PEBA

Piano di Eliminazione delle Barriere Architettoniche

F05 TEATRO DUCALE

Criticità rilevate Teatro al Parco/Teatro delle Briciole

003

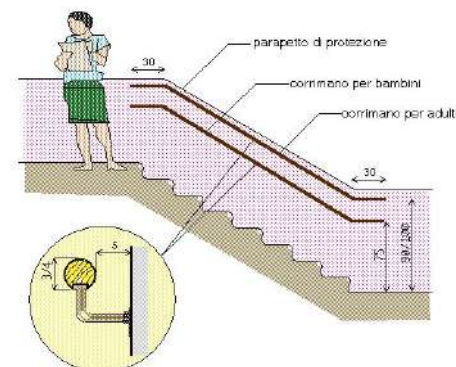
Corrimano: assenza/inadeguatezza

Inserimento di corrimano: nel caso di un uso da parte di persone adulte il corrimano dovrà avere preferibilmente sezione con diametro di mm 40, nel caso di maggior uso da parte di bambini il diametro non dovrà superare i 30 mm. I corrimani utilizzati da parte degli adulti saranno posti ad un'altezza compresa tra 90 e 100 cm, quelli utilizzati da parte dei bambini andranno posti a un'altezza compresa tra cm 60 e cm 75. In caso di utenza mista si consiglia l'utilizzo di doppio corrimano posto alle due altezze. Il corrimano dovrà essere prolungato di cm 30 oltre il primo e l'ultimo gradino. La distanza tra il corrimano e la parete dovrà essere compresa tra i 4 e i 5 cm. Affinché le mensole di fissaggio al muro non costituiscano ostacolo sarà indispensabile posizionarle sulla parte inferiore del corrimano. Il materiale dovrà assicurare una presa sicura (anti-scivolo) ed essere gradevole al tatto. Il corrimano deve essere sempre presente su entrambi i lati della scala.

Prevedere almeno due corrimano.
